**Conseil économique et social**

**Forum mondial de l'harmonisation
des Règlements concernant les véhicules**

Groupe de travail de l'éclairage et de la signalisation lumineuse

**Règlements n^{os} 37 (Lampes à incandescence), 99 (Sources lumineuses à décharge),
128 (Sources lumineuses à diodes électroluminescentes) et Résolution d'ensemble
sur une spécification commune des catégories de sources lumineuses****Proposition de complément 7 à la version originale
du Règlement n^o 128 (Sources lumineuses à diodes
électroluminescentes)****Communication de l'expert du Groupe de travail « Bruxelles 1952 »
(GTB)***

Figure 1

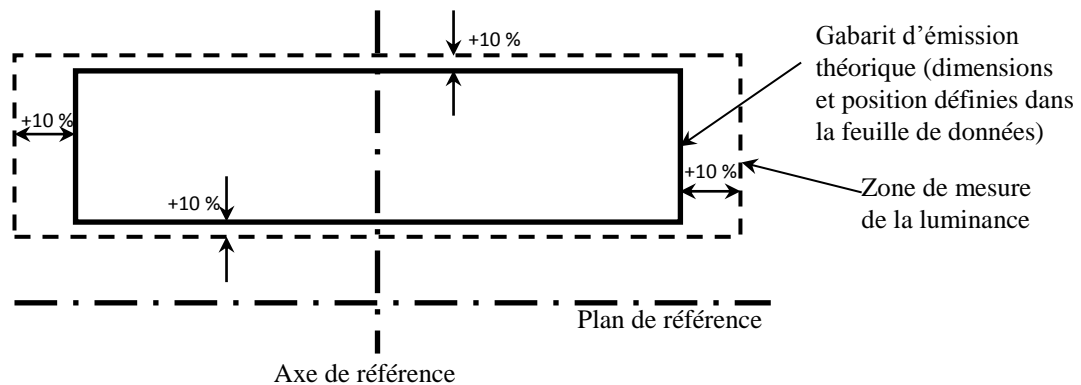
6. Dans les cas où le gabarit d'émission théorique, tel qu'il est défini dans la feuille de données pertinente de l'annexe 1, est subdivisé en n zones (par exemple $n = 1 \times 4$), la même subdivision doit aussi s'appliquer à la zone 1a.

6.1 Pour chacune des n zones, la valeur $L_{1,i}$ ($i = 1, \dots, n$) doit correspondre à la moyenne arithmétique de toutes les valeurs de luminance mesurées dans la zone correspondante.

6.2 La valeur ΔL doit être égale à l'écart maximal relatif de toutes les valeurs de luminance $L_{1,i}$ par rapport à la valeur L_1

Figure 2
Définition des zones 1a et 1b

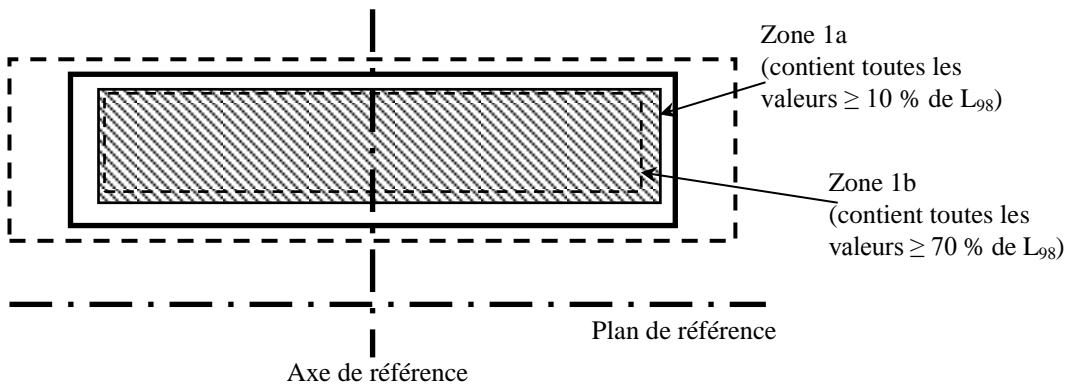
- 3.1 La zone 1a (zone d'émission de la lumière) doit être délimitée par le plus petit rectangle inscrit dans la surface circonscrite par le gabarit d'émission théorique et ayant la même orientation qui contient tous les points de luminance mesurés dont la valeur est égale à au moins 10 % de la valeur L_{98} . La valeur L_1 doit correspondre à la moyenne arithmétique de toutes les valeurs de luminance mesurées dans la zone 1a (voir fig. 2).

La valeur $R_{0,1}$ doit être égale à la proportion de la surface de la zone 1a où la valeur de la luminance est supérieure de plus de 10 % à celle du point L_1 . La valeur $R_{0,7}$ doit être égale à la proportion de la surface de la zone 1a où la valeur de la luminance est supérieure de plus de 70 % à celle du point L_1 .

3.2 La zone 1b doit être délimitée par le plus petit rectangle inscrit dans la surface circonscrite par le gabarit d'émission théorique et ayant la même orientation qui contient tous les points de luminance mesurés dont la valeur est égale à au moins 70 % de la valeur L_{98} .

Figure 3
Définition de la zone 2

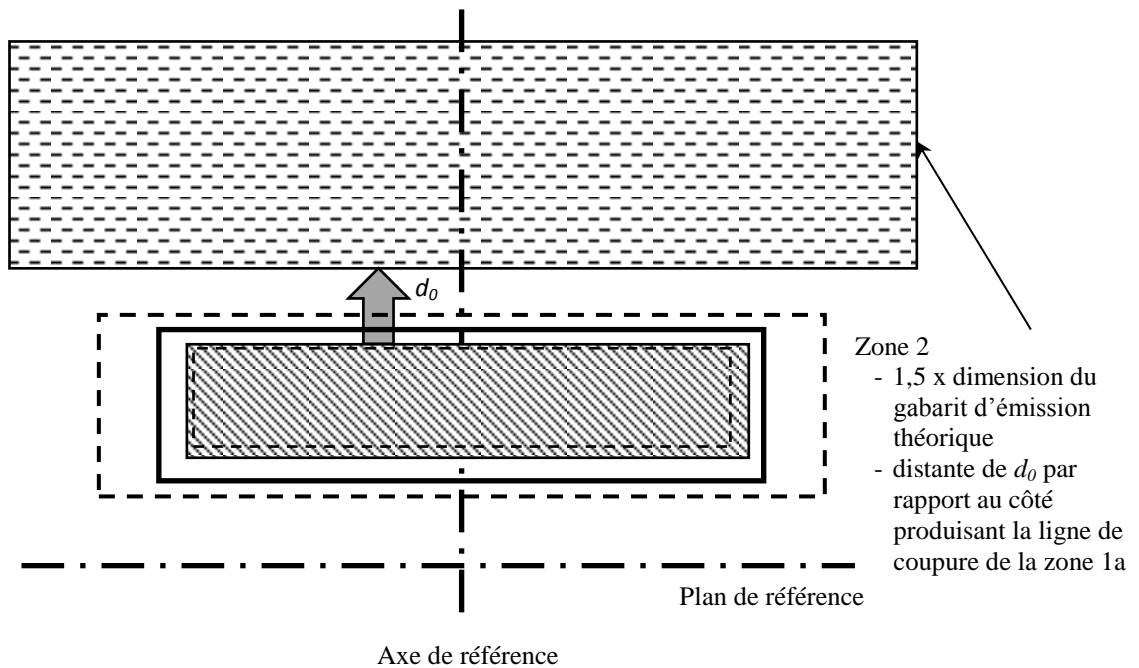
4. La surface délimitée par la zone 2 doit être égale, dans les deux directions, à 1,5 fois celle du gabarit d'émission théorique, tel qu'il est défini dans la feuille de données pertinente de l'annexe 1 ; elle doit être disposée symétriquement par rapport au gabarit d'émission théorique, à une distance d_0 de 0,2 mm de la zone 1a, sauf indication contraire dans la feuille de données (voir fig. 3). La valeur L_2 doit correspondre à la moyenne arithmétique de 1 % de toutes les valeurs de luminance les plus élevées mesurées dans la zone 2.

Si la feuille de données pertinente indique que plusieurs côtés de la zone 1a (zone d'émission de la lumière) produisent la ligne de coupure, il faut déterminer, comme il est indiqué ci-dessus, la valeur L_2 correspondant à chacun de ces côtés.
